**SCHEDA VALUTAZIONE GTS
MESSA IN SICUREZZA TEMPORANEA POST-SISMA DI MANUFATTI EDILIZI**

CCR n. _____ Incarico n. _____ del _____ Scheda n° **09** del **03/06/2019**

RELAZIONE TECNICA ALLEGATA AL VERBALE GTS DEL 03/06/2019 – FONTE DEL CAMPO

FOGLIO 40 PART. 545 e 544parte

FOTO -1- (P.Ila 545 e 544parte)

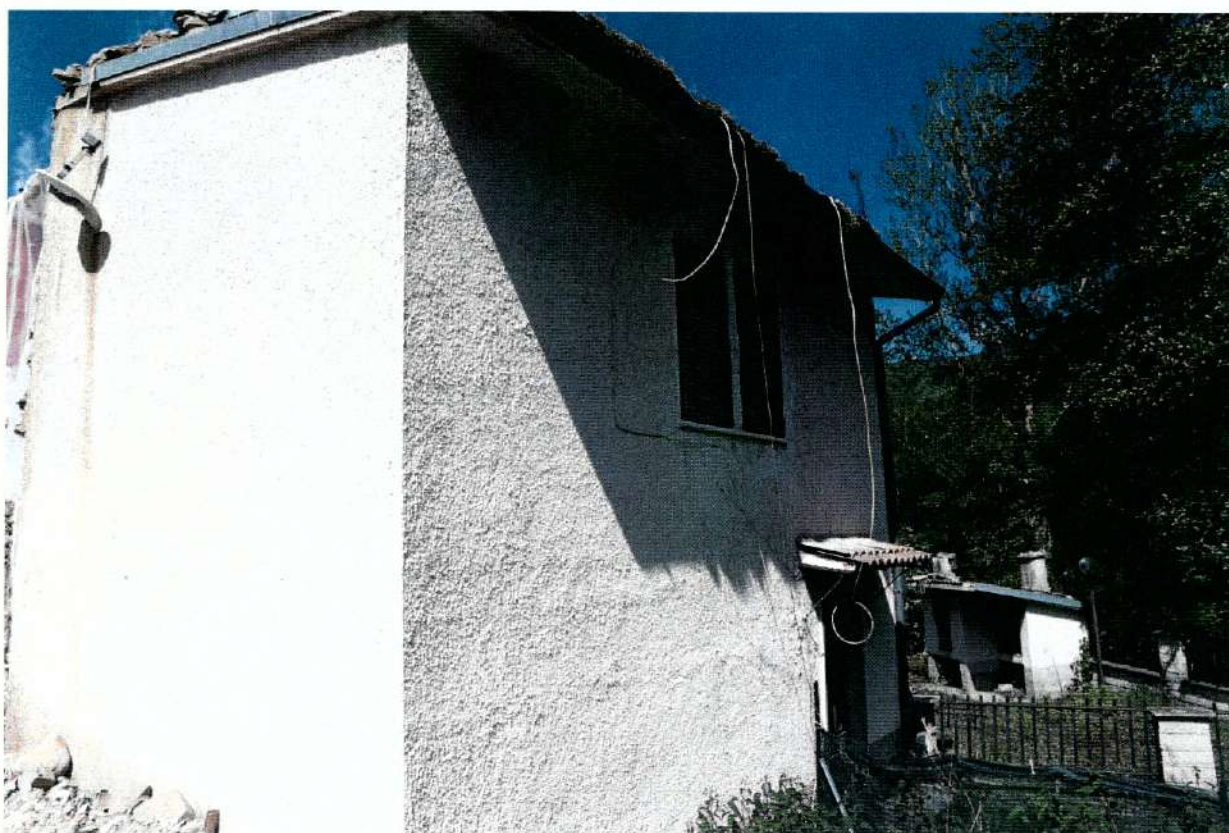
La costruzione, confinava con edifici già crollati a causa di sismi che si sono susseguiti a far data dal 24 Agosto 2019 e/o oggetto di ordinanze sindacali di demolizione e rimozione macerie; alla vista il fabbricato presenta un quadro fessurativo molto esteso sia nelle quantità di strutture interessate che nell'estensione delle fessure. La parete che confinava con la particella 540 risulta completamente crollata al piano primo e al piano terra mostra evidenti segni disgregativi con espulsione di materiale verso l'esterno, inoltre come possibile riscontrare dal materiale fotografico allegato, sono chiari i segni fessurativi dell'attivazione di meccanismi fuori dal piano come ribaltamento di facciata che interessano anche la particella 545.

Pertanto visto lo stato in cui si trova l'edificio, e la sua incombenza su pubblica via, ritiene che al fine di salvaguardare la pubblica incolumità si necessaria la demolizione totale della particella 545 e la demolizione totale di una parte della particella 544 così come indicato nell'estratto di mappa catastale presente nell'allegato fotografico.

Infine, nell'eseguire le suddette operazioni di demolizione e rimozione macerie, prescrive di salvaguardare le parti comuni non arrecando ulteriori danni alle restanti porzioni di fabbricato e a tutto ciò che non è interessato dalle operazioni di demolizione con adeguati ed efficaci speroni murari, oltre al rispetto di quanto previsto dal piano regionale di gestione delle macerie (conservazione spiccati murari etc.).
